# VKPC 86635

Boletim Técnico – Setembro de 2011

Evolução de desenho EO/SKF

EO #: 31293177 é substituído por 31293668

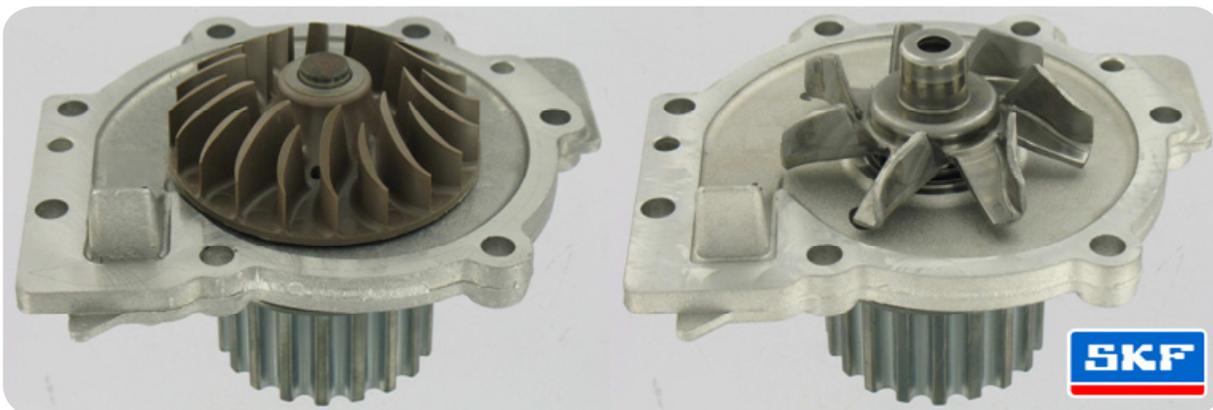
A Volvo alterou o desenho da sua bomba de água, permitindo a montagem nas aplicações adicionais apresentadas acima. ⇔ Referência SKF: VKPC 86635.

Algumas aplicações com uma turbina da bomba de água de plástico foram substituídas por uma turbina de metal.

## MODELO ANTIGO

- EO #: 31293177
- Turbina de plástico

## MODELO NOVO

- EO #: 31293668
- Turbina de metal

A versão da turbina de metal desta bomba de água SKF está em conformidade com a última evolução de equipamento original e é compatível com modelos anteriores de equipamento original.
